Samenvatting inspectie

Situatieschets

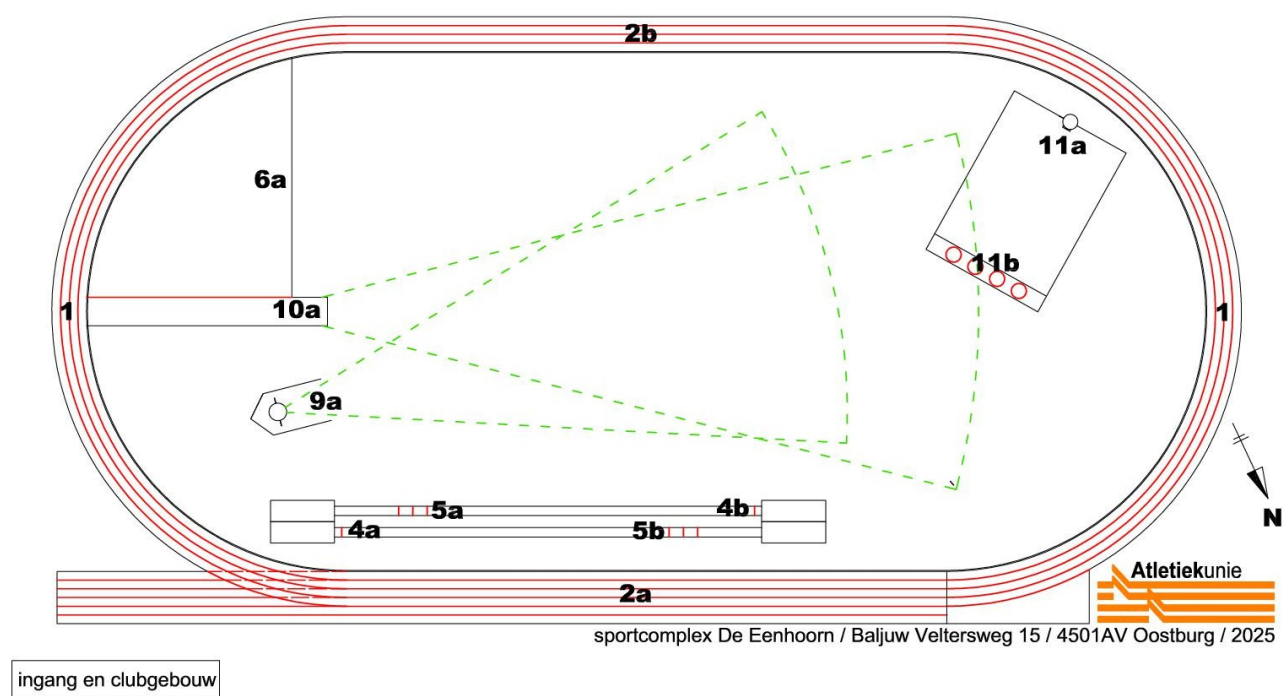
Zowel op de rondbaan als op de diverse aanlopen zijn scheuren ontstaan in de kunststof. In de loop der tijd zijn eerder ontstane scheuren reeds hersteld. Het lijkt of de kunststof toplaag "werkt". Advies hier op niet te lange termijn naar te laten kijken. Op diverse plekken groeit onkruid in de scheuren.
